Service Public d'Assainissement Non Collectif

Diagnostic de fonctionnement du système d'assainissement

Contrôle réalisé par **Isabelle FÉRAIN** le **03/10/2019**

Mme Grace ANDERSON

Schéma du système d'assainissement autonome

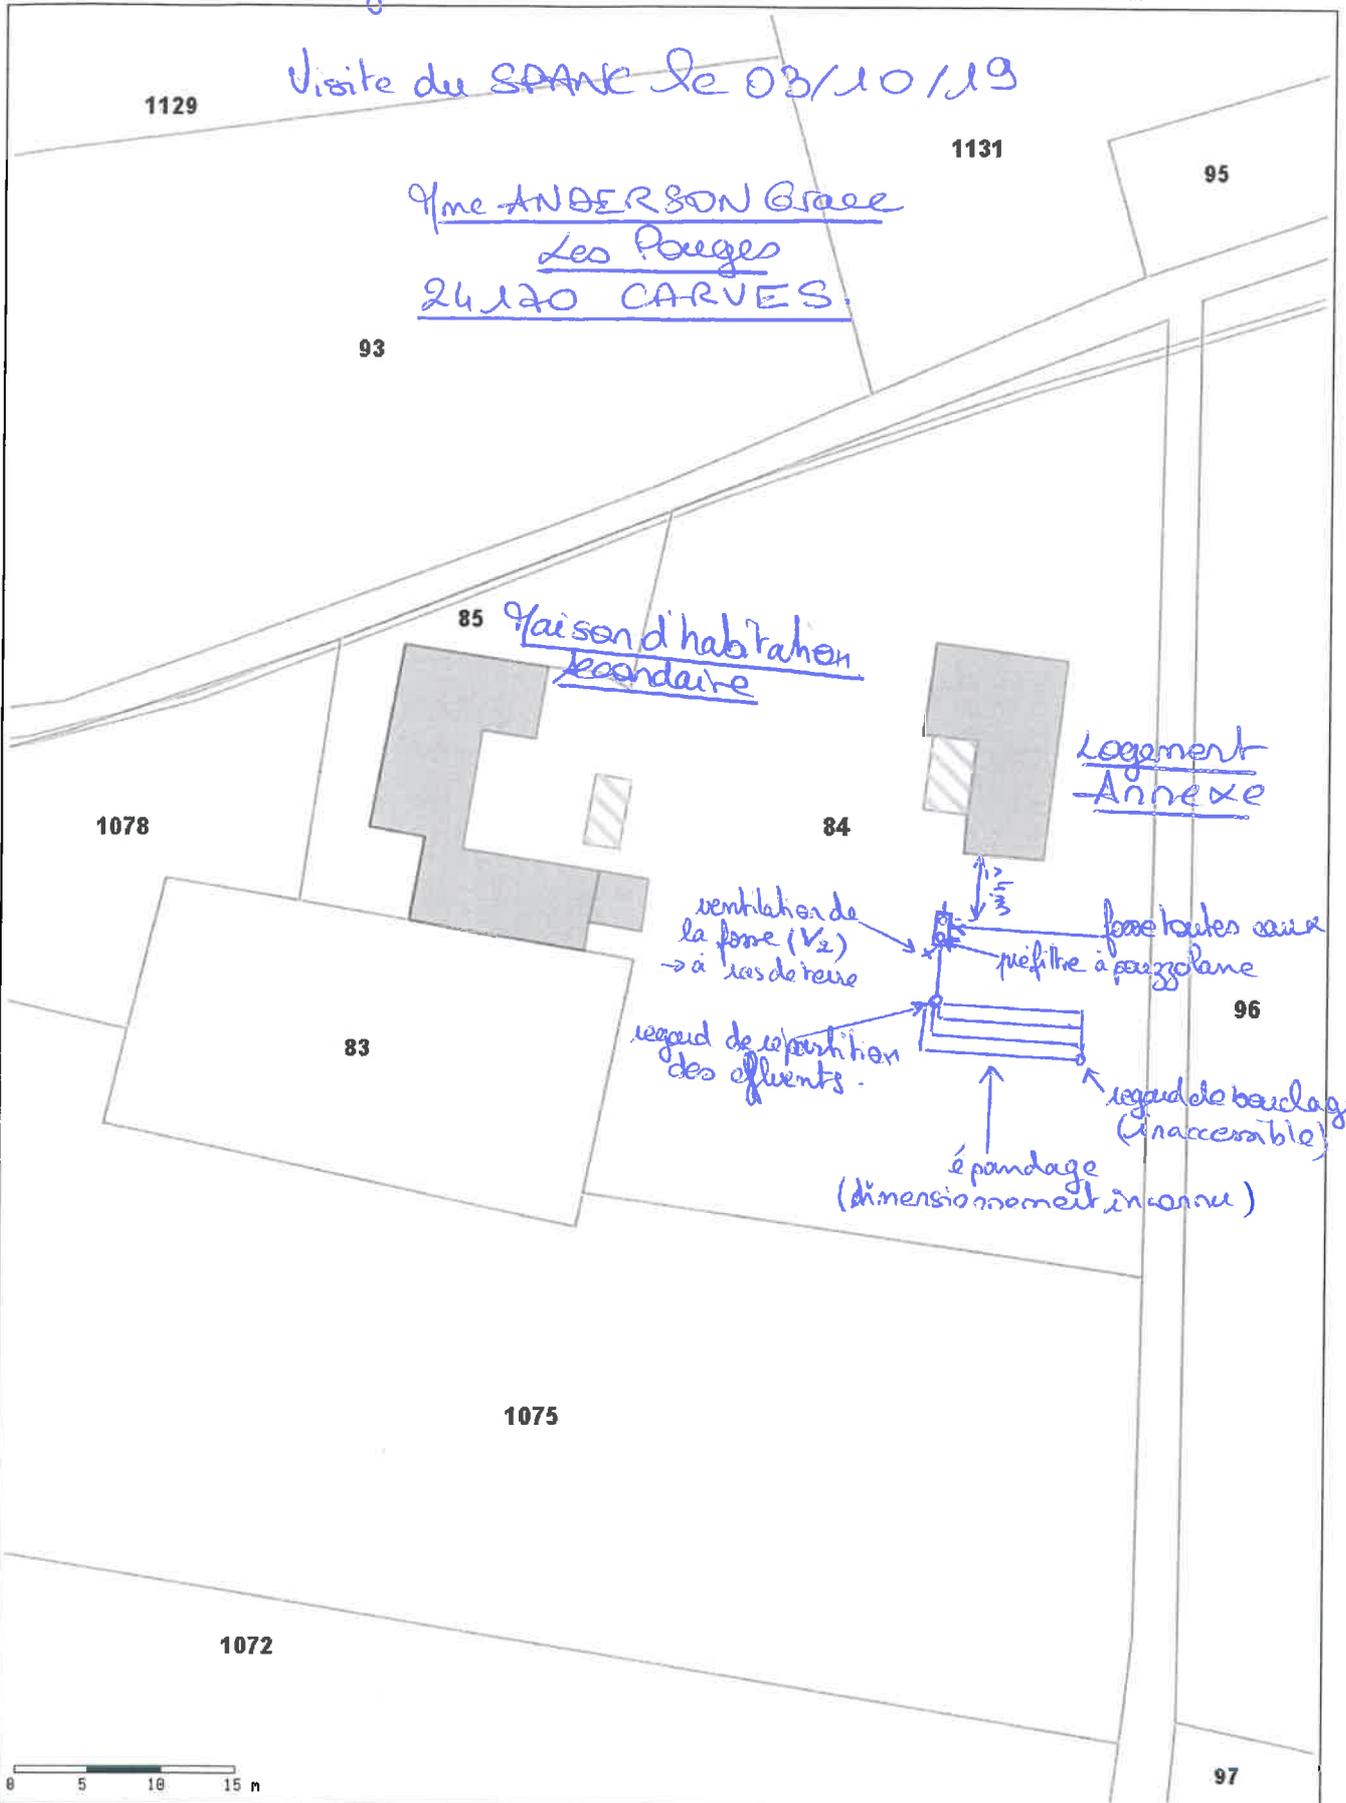
- Absence de regard en fin de tranchées d'épandage.
- Ventilation de fosse non conforme.

- **Retrouver ou mettre en place un regard d'accès à la fin du traitement afin de pouvoir vérifier le bon fonctionnement du système et son dimensionnement.**
- **Installer une ventilation de fosse conforme.**
